VILLE DE BAYEUX

AMENAGEMENT DU QUARTIER MÉDIATHÈQUE - ROUTE DE LITTRY MÉMOIRE EN RÉPONSE A L'AVIS DE LA MRAE

Avril 2021

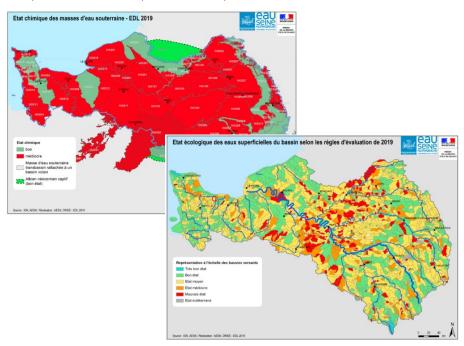
L'autorité environnementale recommande de compléter ou, le moment venu, d'actualiser l'étude d'impact en y prenant en compte les aménagements prévus de la RD5 en lien avec le projet.

L'étude d'impact comprend une analyse du trafic actuel aux abords du site d'étude. Par ailleurs, des simulations du trafic ont été réalisées en lien avec les futurs aménagements de la RD5 et en lien avec le projet d'aménagement du Quartier Médiathèque (Cf. Partie B.6.2 Effets du projet sur la circulation). Ces dernières estiment les conditions de circulation aux heures de pointes au niveau des futurs carrefours et sur la Route de Littry.

L'étude d'impact intègre donc dès à présent les futurs aménagements de la RD5, ce qui ne remettra probablement pas en cause les éléments inscrits dans l'étude d'impact à ce jour. Il est également à noter que les aménagements prévus de la RD5 sont des aménagements dont la réalisation sera portée par la commune et/ou le département, hors du cadre de la présente opération d'aménagement. La présente étude d'impact a anticipé les effets positifs et négatifs des aménagements futurs en lien avec l'opération d'aménagement du quartier médiathèque, mais l'étude ne vaut pas étude d'impact pour les aménagements de la RD5.

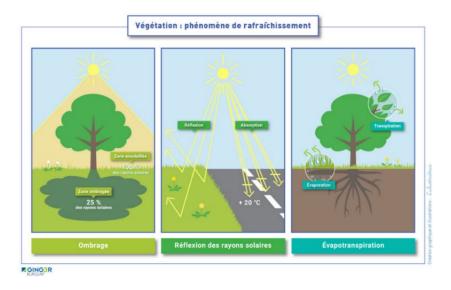
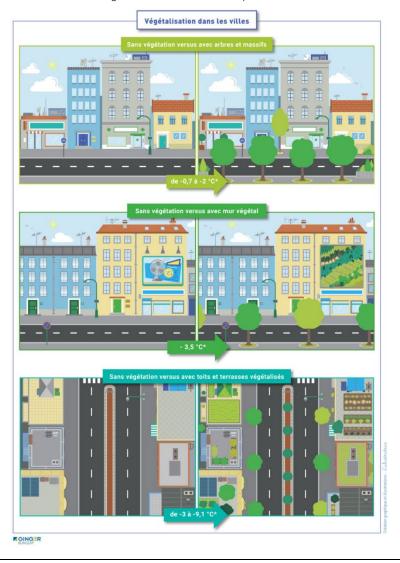
L'autorité environnementale recommande d'étayer par des éléments chiffrés les effets attendus des aménagements envisagés et leur efficacité pour limiter le phénomène d'îlot de chaleur urbain.

Les îlots de chaleur urbain ont un effet de dôme thermique, créant une sorte de microclimat urbain où les températures sont significativement plus élevées. Ainsi, plus on s'approche du centre de la ville, plus ce dôme est dense et haut, et plus le thermomètre grimpe et forme ainsi par la même occasion des particules fines.

L'introduction de végétaux en milieu urbain contribue véritablement à rafraîchir l'air ambiant des milieux urbains. Cela tient principalement en 3 points. D'une part, les arbres participent à l'interception des rayons solaires en développant une masse végétale importante essentielle à l'apport d'ombre.

D'autre part, sous l'effet de la chaleur, les espaces verts mais aussi les différents points d'eau des villes tels que les lacs, fontaines ou encore les grands jets d'eau voient leur eau s'évaporer. Parallèlement, les végétaux, notamment les arbres, transpirent par leurs feuilles afin de réguler leur température. Ces deux mécanismes couplés s'appellent l'évapotranspiration.

Le site étant aujourd'hui essentiellement exploité en culture intensive et très pauvre en végétation arbustive, la végétalisation importante prévue dans le projet d'aménagement couplé à l'aménagement du parc paysager d'environ 1,7 ha aura ainsi des incidences positives sur le climat au niveau local et permettra d'abaisser les températures de manière globale et aura indirectement des conséquences positives sur la diminution des consommations d'énergies des bâtiments en période estivale.

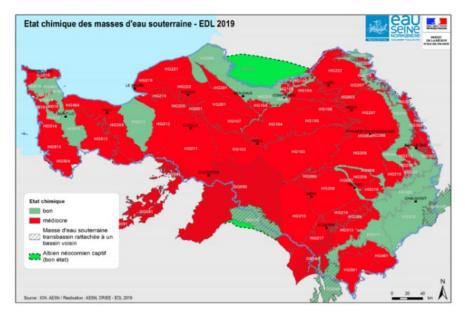
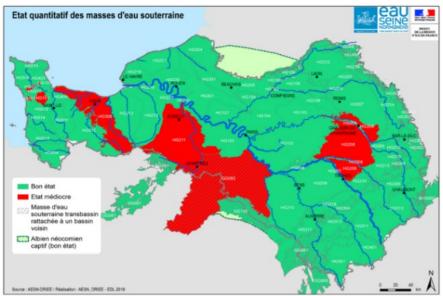
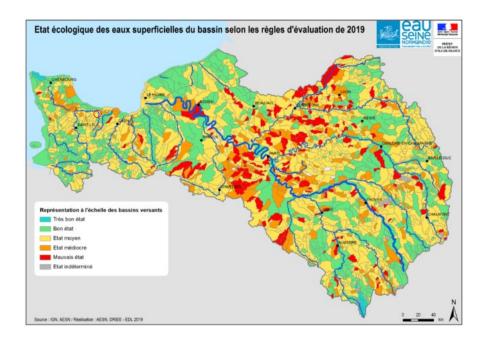
L'autorité environnementale recommande d'étayer l'étude d'impact en :

- évaluant le niveau actuel de pollution des eaux souterraines et des eaux superficielles qui pourraient être impactées par le projet ;
- consolidant l'analyse de l'adéquation entre les besoins et les ressources en eau du projet ;
- vérifiant que, au regard de la quantité d'eau pluviale attendue sur le territoire, les mesures de gestion envisagées permettront de suffisamment réduire le risque de pollution liée au ruissellement des eaux ;
 - surveillant la qualité des eaux pluviales qui seront finalement rejetées dans les eaux douces superficielles ou dans le sol ou le sous-sol;
 - évaluant la quantité d'eaux usées générée par le projet ;
 - évaluant le besoin en eau pour entretenir les espaces mutualisés et au besoin, étendant les mesures visant à limiter l'utilisation d'eau potable.

En lien avec les différents points évoqués, le dossier d'étude d'impact est complété par les éléments suivants :

- Le sous-sol du secteur de projet montre une couche argileuse en profondeur, cette dernière évite ainsi la pollution des eaux souterraines. Par ailleurs et pour information, la nappe d'eau souterraine dénommée HG 308 est qualifiée de qualité médiocre en 2019, tout comme en 2013. L'état quantitatif est également considéré comme en état médiocre en 2019.

- Concernant la qualité des masses d'eau superficielle en 2019, sur le territoire d'étude, cette dernière est qualifiée d'état moyen en 2019.

Comme évoqué dans l'étude d'impact, le projet va limiter le débit des eaux de ruissellement via la collecte des eaux pluviales dans des noues et bassins de rétention. Les eaux rejetées dans le milieu naturel ne seront ainsi pas chargées en polluants et ne seront pas sources de pollution des nappes ou des eaux superficielles.

Les eaux pluviales seront collectées et tamponnées dans des noues et des bassins de rétention afin de limiter le rejet en débit régulé vers les exutoires du terrain. Le projet fait par ailleurs l'objet d'un dossier de déclaration au titre de la Loi sur l'Eau.

Le débit initial géré par le terrain avant l'aménagement est d'environ 320l/s, le débit autorisé après aménagement sera de 3l/s par ha soit un débit futur inférieur à 27l/s
